Projet d'aménagement d'un parc photovoltaïque au sol

Commune de la Sauvetat (32) déposé par VALECO

**Avis de l'Autorité environnementale
sur le dossier présentant le projet et comprenant l'étude d'impact
(articles L122-1 et suivants du Code de l'environnement)**

Avis émis le 09 avril 2020

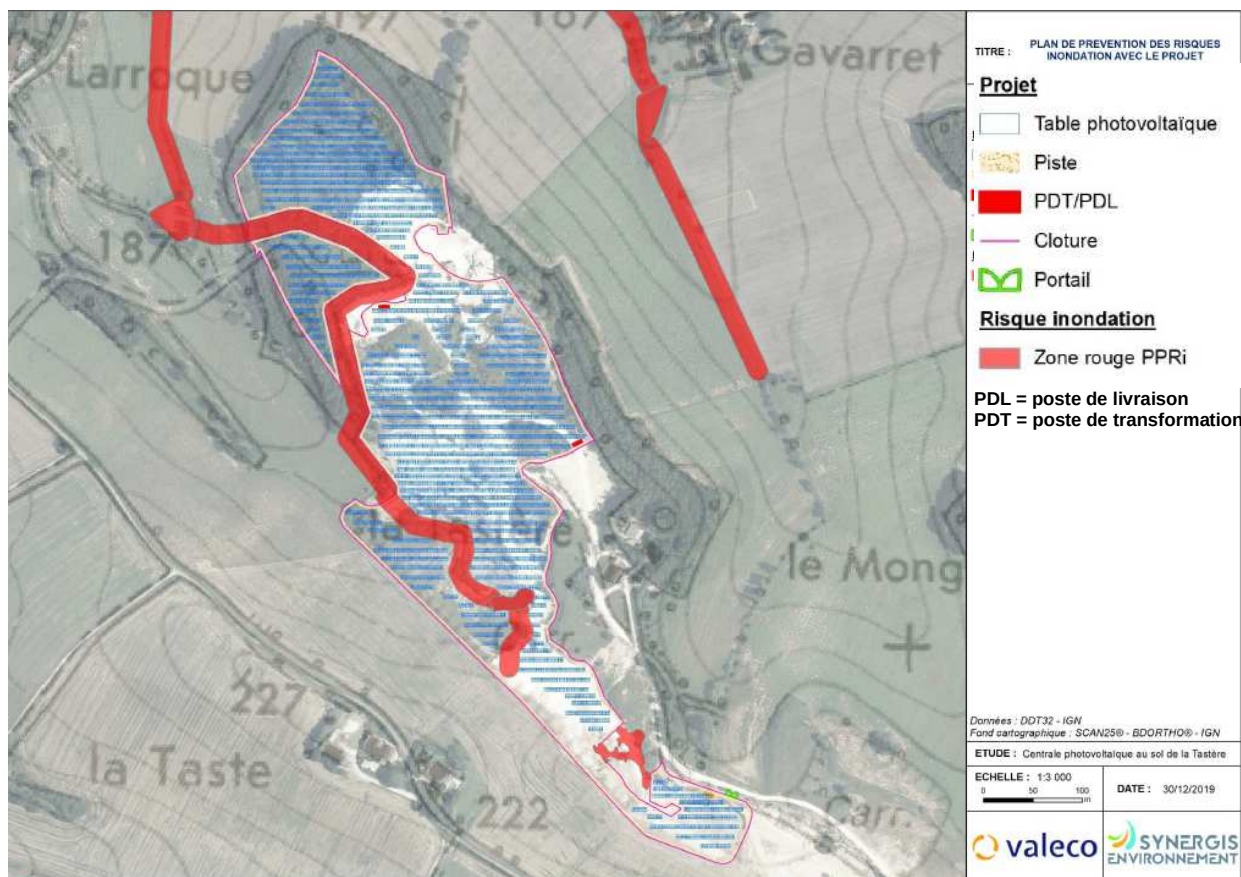
La réduction des capacités hydrologiques d'interception du site va se traduire par une augmentation légère du ruissellement sur le site d'implantation. Après la fin des travaux, l'étude hydraulique indique comme mesure de réduction la réalisation d'un fossé récepteur pour rediriger les eaux de ruissellement vers plusieurs bassins de rétention/ régulation, ainsi que des fossés exutoires qui permettraient de se raccorder aux fossés alentours (mesure ME 2.2q) notamment, car la faible perméabilité des sols n'est pas compatible avec un projet de gestion des eaux uniquement par infiltration dans le sous-sol. La MRAe indique que les ouvrages de rétention et de régulation des eaux devront être dimensionnés en tenant compte de ce fait.

La MRAe considère que l'évolution des caractéristiques techniques du projet par rapport aux données initiales figurant dans la note hydraulique (conformément au régime de déclaration de la rubrique 21.50 de la loi sur l'eau) aurait dû conduire à une actualisation de l'évaluation des incidences du projet et des mesures proposées avant dépôt du permis de construire et non après comme proposé par VALECO.

La MRAe recommande d'actualiser l'étude hydraulique en tenant compte des caractéristiques techniques finales du projet et de proposer des mesures adaptées aux incidences.

Données : DDT32 – IGN Scan25 BDORTHO – réalisée par SYNERGIS ENVIRONNEMENT

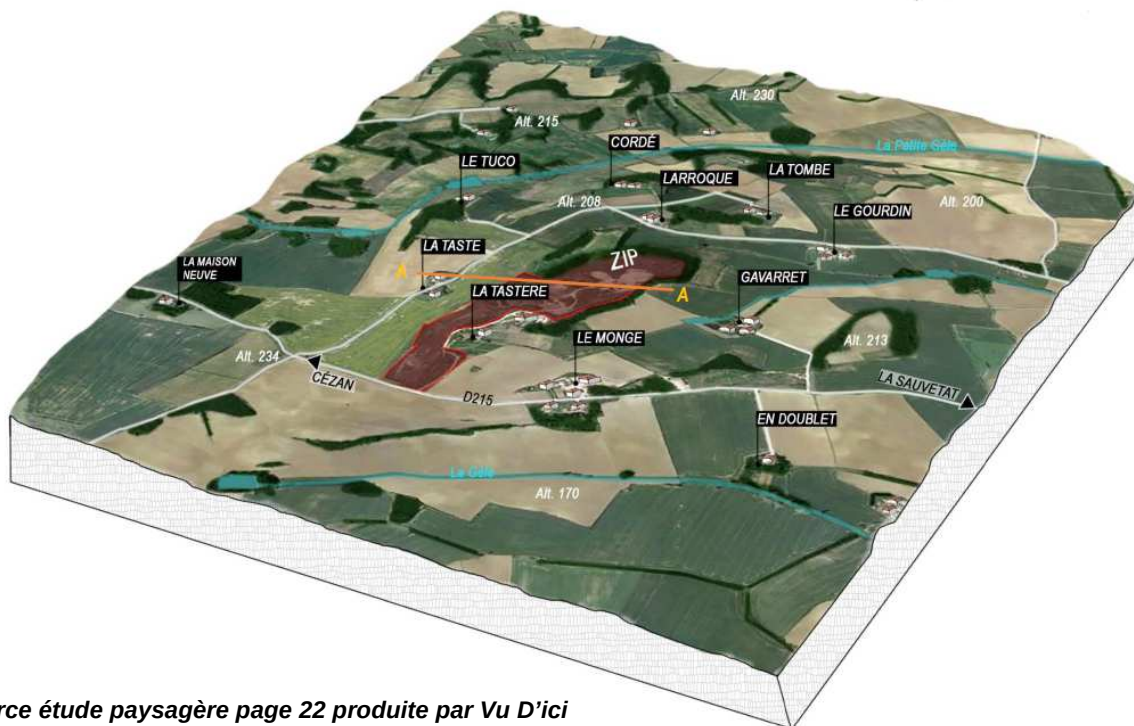
La zone étudiée est concernée par un plan de prévention du risque inondation (PPRi). Les cours d'eau de la zone d'étude sont situés en zone rouge qui interdit toute construction. La MRAe note que certaines parties des aménagements connexes à la centrale photovoltaïque seront positionnées au niveau de la zone de sensibilité identifiée par le PPRi. Il s'agit des deux secteurs suivants :

- la première zone à l'ouest du parc pour le tracé de la piste qui fait le tour de la centrale empiète sur la zone afin de proposer une continuité du cheminement.
- la seconde zone se situe plus au nord et présente également une portion de la clôture et de la piste traversant la bande inconstructible liée au PPRi.

La carte ci-dessous, extraite de l'étude d'impact page 182, présente les deux zones :

La MRAe juge que les conséquences de l'implantation de la centrale sur le risque inondation ne sont suffisamment présentées, en particulier sur la transparence hydraulique de la clôture, le fait qu'elle ne constitue pas une retenue d'embâcle en cas de crue, et sur les terrassements, voire remblais ou ouvrages d'art, nécessaires à la construction de la piste, alors qu'on se situe pour une partie de la zone en aléa fort.

La MRAe recommande d'évaluer les conséquences de l'implantation de la centrale du point de vue de l'aggravation du risque inondation.
